An die Teilnehmenden
Wettbewerb Neugestaltung Marktplatz und Bohl
Stadt St. Gallen

5. September 2018 | Wo-Sv

Fragenbeantwortung
Wettbewerb Neugestaltung Marktplatz und Bohl, St.Gallen

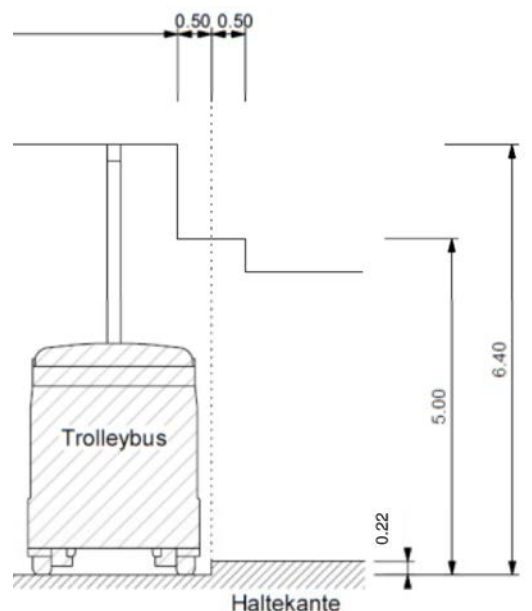
Ist eine Mindesthöhe der Haltestellenüberdachung vorgeschrieben?

Die lichte Höhe der Haltestellenüberdachung ist abhängig von der Distanz zur Haltekante/Fahrbahn. Je näher die Überdachung an die Haltekante stösst, desto höher muss das Dach angeordnet werden. Sofern die Haltestelle im Gehwegbereich liegt und mindestens einen Abstand von 0.5m zur Haltekante aufweist, ist eine lichte Höhe von 3m erforderlich. Infolge der Fahrleitungen resp. Behindertengerechtigkeit sind bei der Planung die nachfolgenden lichten Höhen zu beachten:
